Construction d'un nouveau poste des opérations commerciales

Poste frontalier terrestre, Lacolle (Qc)

**POUR SOUMISSION
ADDENDA N° 3**

Addenda n° 3

Serv. resp.	Projet	Otp	Disc.	Type	Nº Dessin	Rév.
247	P-0042298	201	SC	D	C08	0

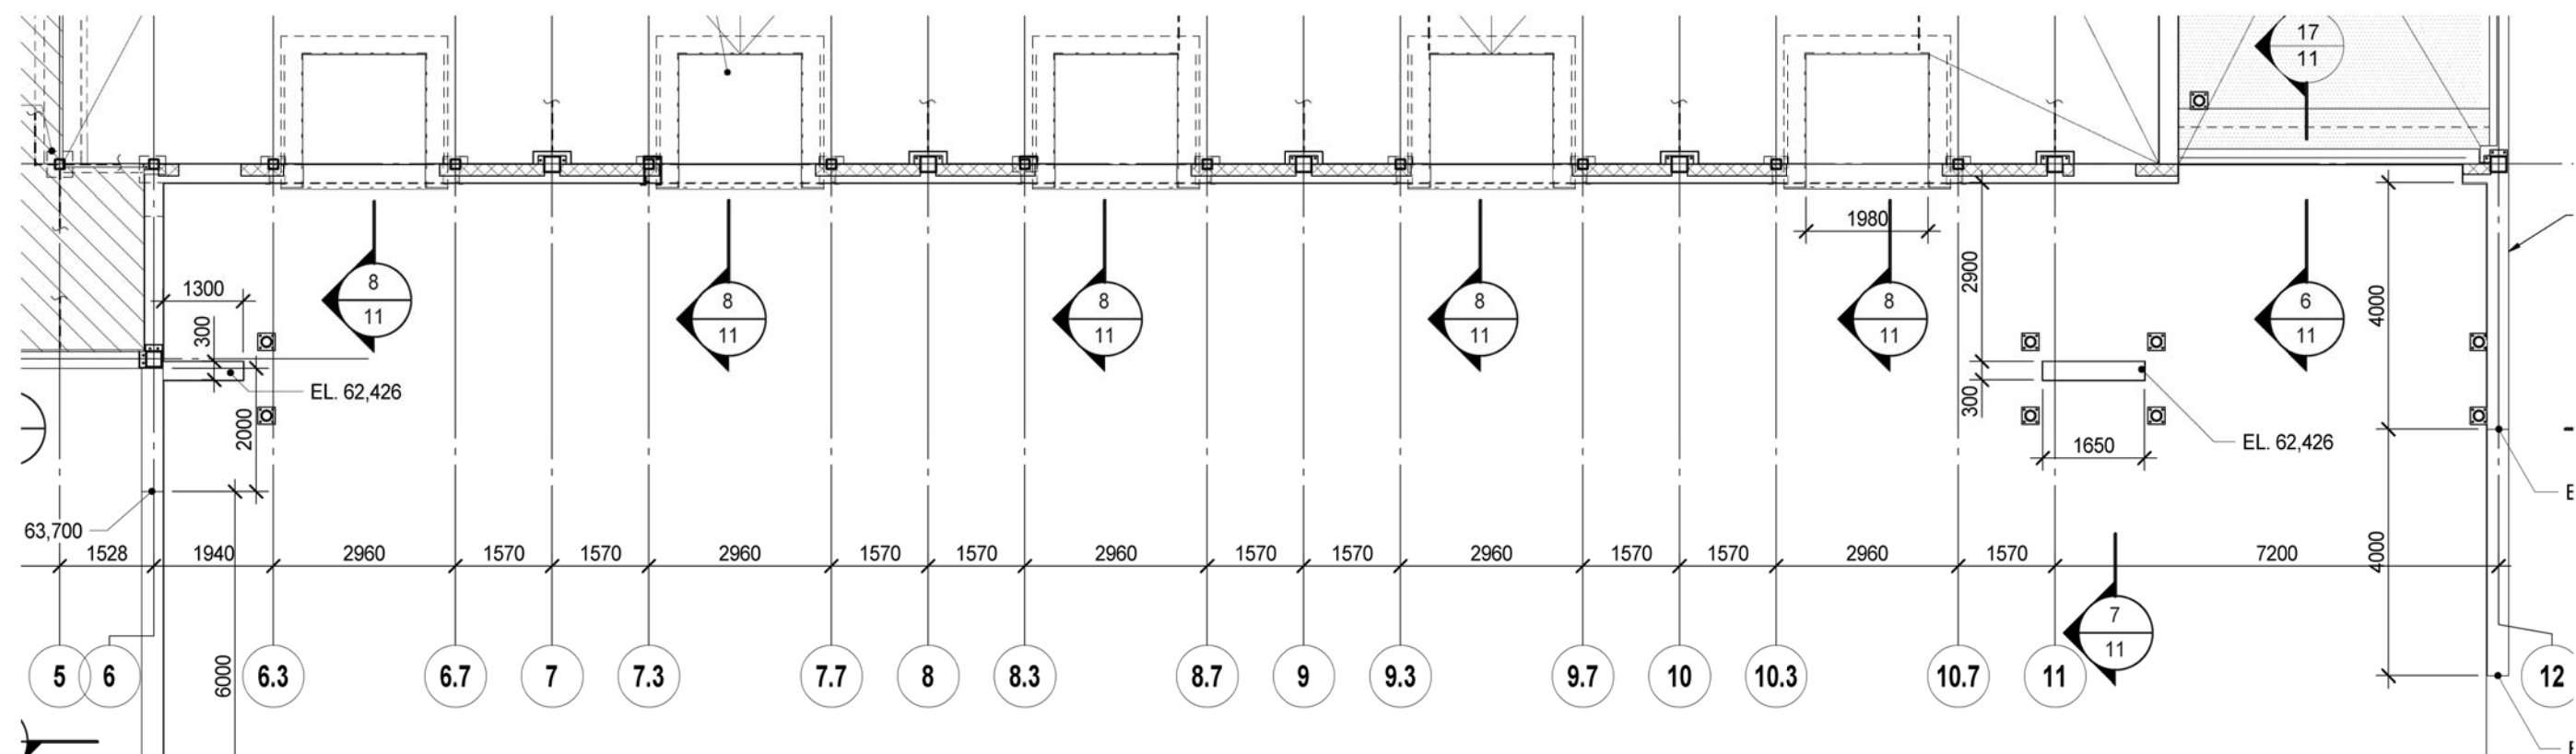
- Ajout d'une poutre de levage entre les axes 7 et 8 et les axes A et B.
- Enlèvement des informations concernant la dalle extérieure (réalisé par Civil).
- Ajout d'une bordure à l'extérieur, sur l'axe 1 et entre les axes Aa et B.8.
